**GOVERNO DO DISTRITO FEDERAL****SECRETARIA DE ESTADO DE DESENVOLVIMENTO URBANO E HABITAÇÃO DO DISTRITO
FEDERAL**

Parecer SEI-GDF n.º 24/2020 - SEDUH/CAP/COVIR

2. Na espécie, o processo administrativo n.º 0110-000148/1986, no qual figuram como interessados a Associação dos Empregados do Serpro Brasília (doravante denominado Clube Ases) e o Pier 21 Cultura e Lazer S/A (doravante denominado Pier 21), alusivo ao lote 1-A, do Trecho 2, do Setor de Clubes Esportivos Sul e já convertido à plataforma eletrônica, foi submetido à Comissão de Verificação de Ilegalidade após o despacho 39418059 sugerir a análise dos licenciamentos anteriores em possível desacordo com o uso admitido pelo Decreto n.º 596, de 8 de março de 1967.

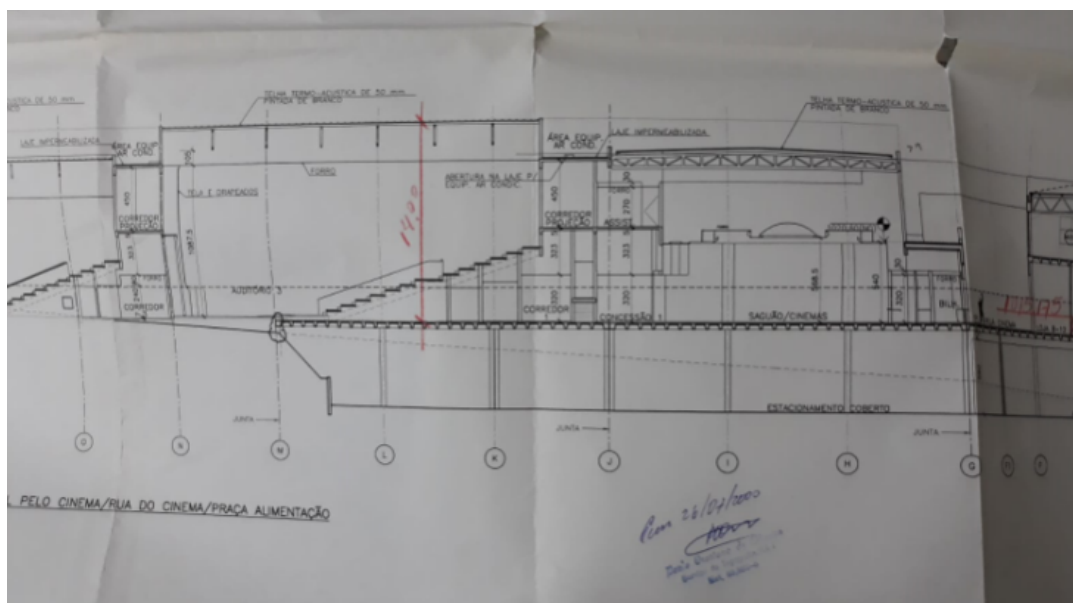
22. O item “c” da PR 62/1, aplicável aos Setores de Clubes Esportivos Sul e Norte e ainda vigente, assevera que a altura máxima de cada edificação a partir da cota de soleira, no ponto mais alto do terreno, é

de 9 (nove) metros, não computada a caixa d'água. Assim como a caixa d'água, os ginásios de esportes, próprios de clubes do setor, também foram excetuados do limite da altura previsto na PR 62/1:

24. Ademais, a altura alcançada pela cobertura da edificação erigida do Pier 21 é superior a 14 metros, ultrapassando em mais de 2 metros a altura admitida. Tal conclusão é extraída do levantamento topográfico há tempos realizado pela Administração Regional (fls. 682, 722 e 738).

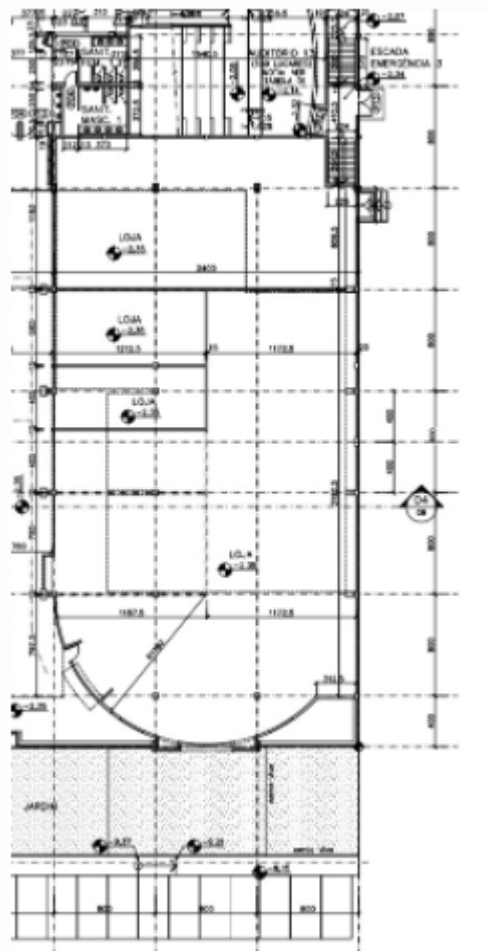
32. Ambos os interessados argumentam que o clube Ases e o Pier 21 são situados em lote único e possuem interligação entre acessos.

34. Na presente hipótese, não há falar em efetivação irregular do desdobro, haja vista que a documentação contida nos autos demonstra que os interessados, clube Ases e Pier 21, possuem entre si contrato de locação de porção do lote, inexistindo o *animus* de desdobrá-lo.

35. Mais relevante ainda, a imagem abaixo colacionada, extraída da prancha 37031465 apresentada em março do ano corrente demonstra que os acessos entre o clube Ases e o Pier 21 são interligados, permitindo o trânsito entre as edificações:

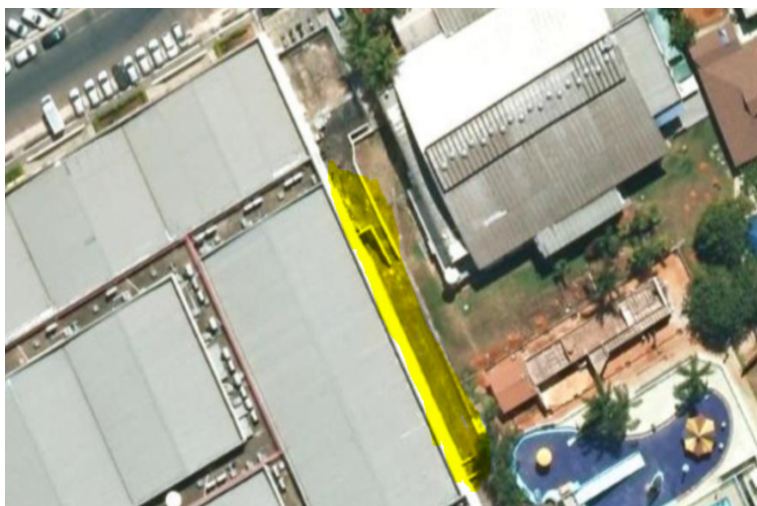
37. Ressalta-se que a interligação entre as edificações é constatada não só em projeto mas também *in loco*, conforme se observa da imagem abaixo:
